*Ministero dell' Ambiente
e della Tutela del Territorio e del Mare*

DIREZIONE GENERALE PER LE VALUTAZIONI
E LE AUTORIZZAZIONI AMBIENTALI

**Oggetto: [ID_VIP: 4688] Varianti al metanodotto “Gagliano – Termini Imerese e opere connesse DP 75 bar – MOP 24 bar” nei Comune di Nicosia (EN) e Sclafani Bagni (PA). Proponente Società Snam Rete Gas S.p.a..
Valutazione preliminare ai sensi dell’art. 6 comma 9 del D.Lgs. 152/2006. Nota Tecnica.**

(Fig. 1)

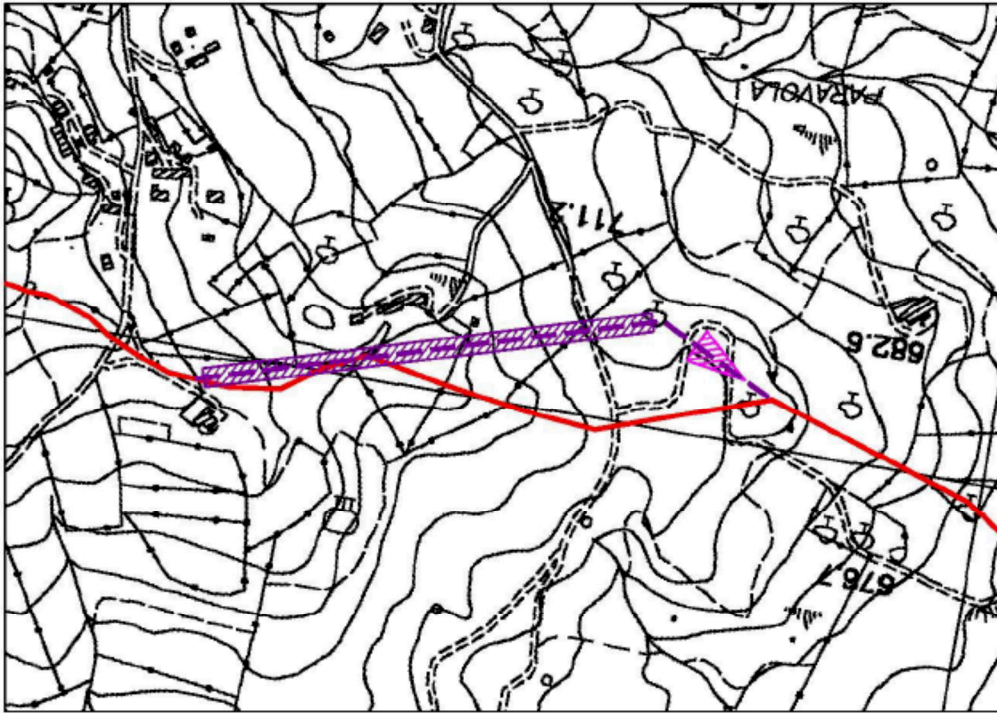
Ottimizzazione n. 1 - si sviluppa in Comune di Nicosia (EN), ed avrà una lunghezza di 255,50 metri. Rispetto al tracciato originario avrà uno scostamento massimo di 12 metri ed un maggiore sviluppo di 6 metri.

La variante si rende necessaria al fine di consentire la realizzazione di opere autorizzate dal Comune di Nicosia con permesso di costruire. (Fig. 1)

(Fig. 2)

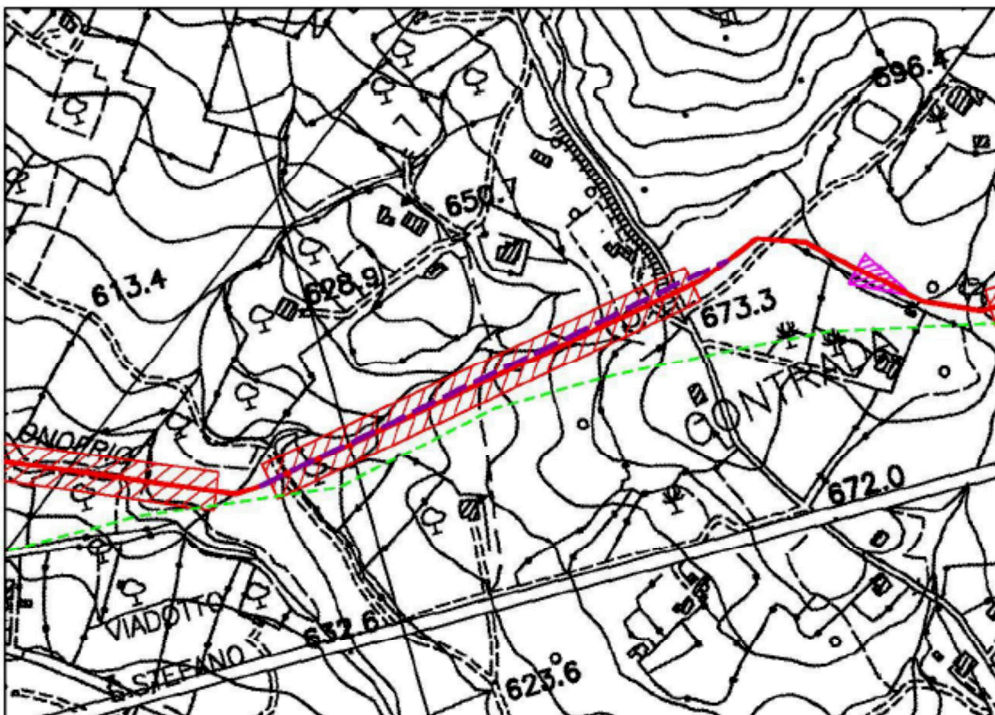
Ottimizzazione n. 2 – si sviluppa anch’essa in Comune di Nicosia, ed avrà una lunghezza di 538,50 metri. Rispetto al tracciato originario avrà uno scostamento massimo di 83 metri ed un maggiore sviluppo di 7.5 metri. A differenza del progetto originario la variante verrà realizzata in trenchless.

La variante è stata progettata per venire incontro ad una richiesta della Soprintendenza di Enna di salvaguardare due aggrottati. (Fig. 2)

L'unico scostamento di un certo rilievo è quello della ottimizzazione n. 2; nel punto massimo esso è di 83 metri. Non si rilevano comunque differenze delle caratteristiche idrologiche, geologiche, geomorfologiche, litologiche nonché vegetazionali dei terreni interessati dalla variante, rispetto a quelli del tragitto originario. Solo per un brevissimo tratto la variante va ad interessare un'area a coltura legnosa agraria ed un bosco a latifoglie.

Il fatto inoltre che l'ottimizzazione n. 2, a differenza del progetto originario, preveda l'utilizzo di tecnologie trenchless per la quasi totalità della stessa, (410 metri su 538,5), rileva sicuramente una riduzione degli impatti previsti.

(Fig. 3)

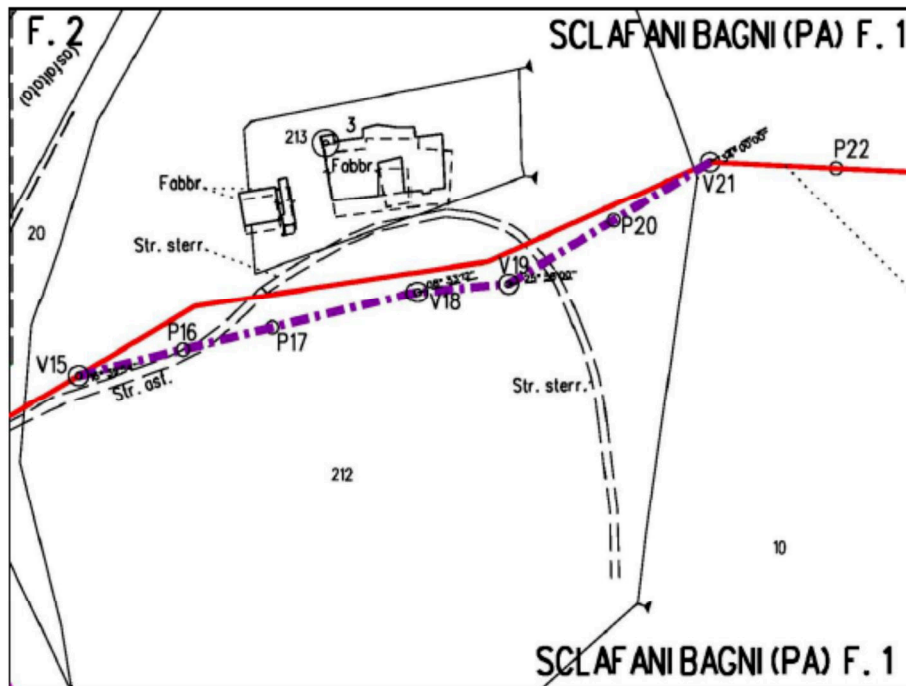
Ottimizzazione n. 3 – si sviluppa in Comune di Nicosia, avrà uno sviluppo di 429 metri, con uno scostamento massimo rispetto al tracciato originario di 6 metri, ed uno sviluppo lineare di un metro in meno. L'intervento consiste in un riallineamento e allungamento della trenchless prevista in progetto al fine di salvaguardare ritrovamenti archeologici. (Fig 3)

(Fig. 4)

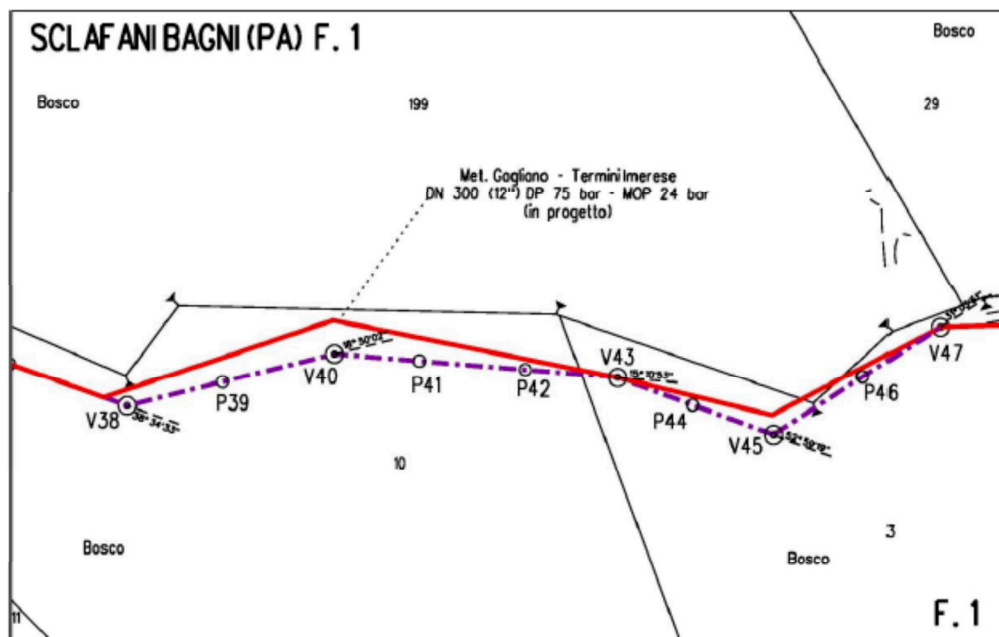
Ottimizzazione n. 4 – si sviluppa completamente in Comune di Sclafani Bagni (PA), ed avrà una lunghezza di 208,5 metri. Rispetto al tracciato originario avrà uno scostamento massimo di 12 metri ed un maggiore sviluppo di 0.5 metri. La variante è stata predisposta per allontanare la condotta da un fabbricato esistente che si presume possa coincidere con un sito archeologico. (Fig. 4)

Le varianti n. 4 e n. 5 al tratto originario attraversante l'area SIC ITA020032 "*Boschi di Granza*" risultano di scarso rilievo sia per la limitata lunghezza delle stesse sia per il fatto che lo scostamento dal tracciato originario è dell'ordine di pochi metri.
